RUE DU BAILLI N° 31 À 1050 IXELLES & 1000 BRUXELLES

NOTE EXPLICATIVE POUR LA DEMANDE DE PERMIS D'URBANISME

La présente demande concerne un **permis d'urbanisme modificatif** relatif au bien sis au **n°31 de la rue du Bailli**, situé « à cheval » sur les communes de **1050 Ixelles** et **1000 Bruxelles**.

Figure 3 Plan schématique d'un appartement type, immeuble voisin n°29

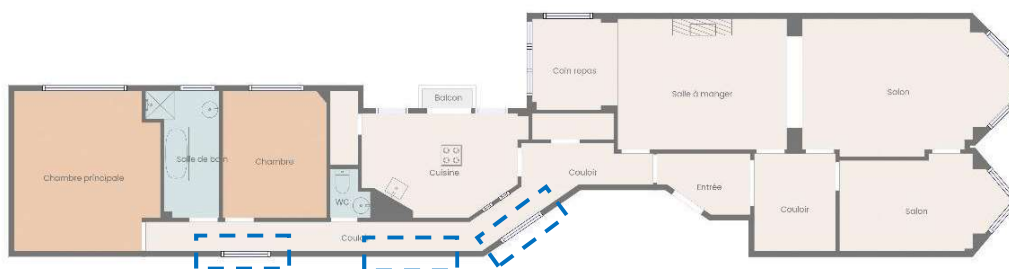
- **Création d'une terrasse au 6e étage**, dans le respect des prescriptions réglementaires en vigueur. Celle-ci s'implante le long du mur mitoyen droit, qui s'étend sur toute la longueur de la parcelle voisine. Des ouvertures situées sur la façade mitoyenne du voisin droit (n°29) sont présentes et forment des prises de lumière sans vue directe (hauteur > 1,90 m), destinées à l'éclairage du couloir des appartements. La terrasse projetée s'insère entre deux niveaux et n'impacte que très ponctuellement cet apport lumineux, considéré comme secondaire. Un pare-vue d'une hauteur de 1,90 m est prévu, en bois identique à la terrasse, dans l'alignement du mur mitoyen afin de garantir l'intimité mutuelle.
